CIRCULAR N° 03 CON CONSULTA
LICITACIÓN PÚBLICA N° 02/26
Programa Abre Escuela – Intervención Integral

Obra: “Programa ABRE ESCUELA - Intervención Integral – E.N.S. N° 36 “Mariano Moreno” (Normal Superior N° 3) de la ciudad de Rosario – Dpto. Rosario - Provincia de Santa Fe”.

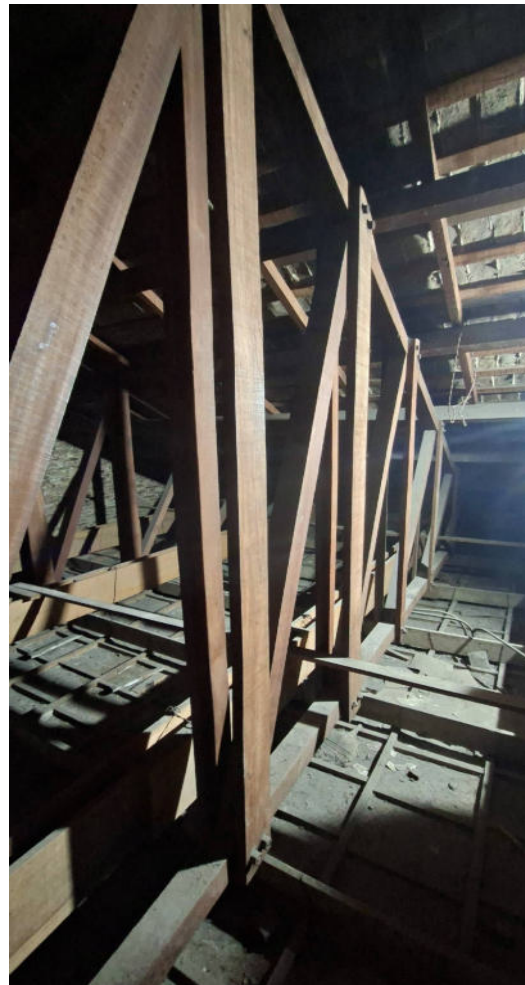
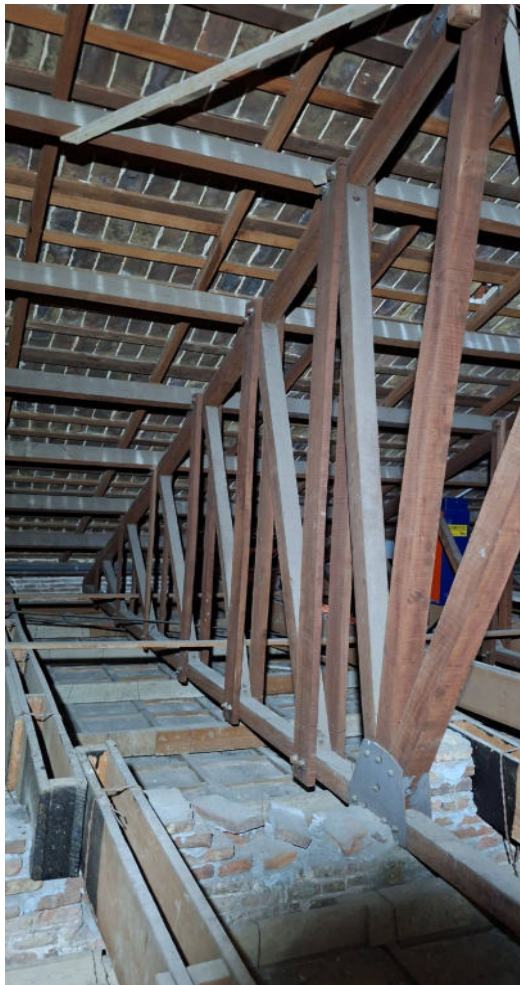
- Se consulta si los nuevos desagües junto al ascensor serán empotrados o a la vista.

Se confirma que los mismos serán empotrados.

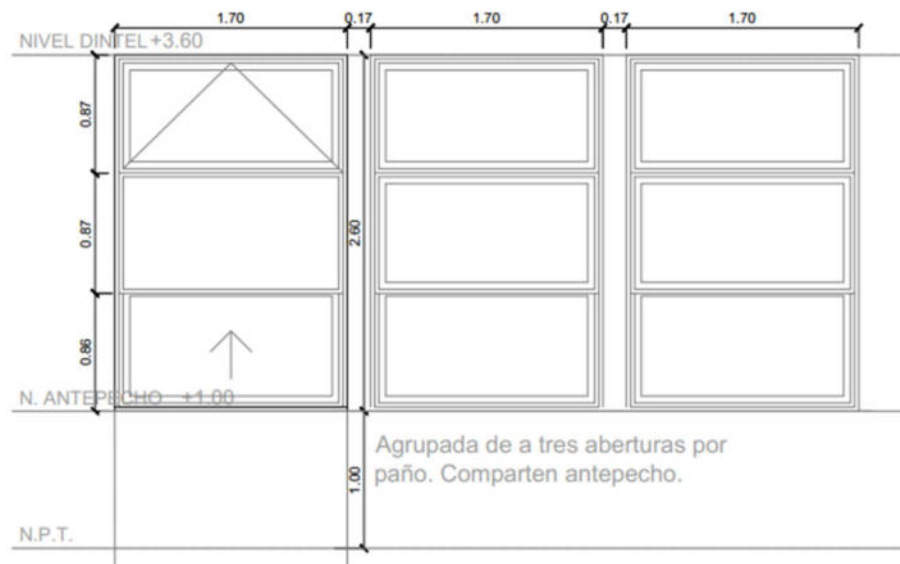
- Se consulta sobre la inclusión de restauración de los pasamanos de madera.

Debe incluirse la ejecución de esta tarea dentro del ítem de pinturas para muros. El procedimiento de restauración de la madera será el mismo descripto para las carpinterías de madera. Se aplicará una laca de base poliuretánica cristal como terminación final.
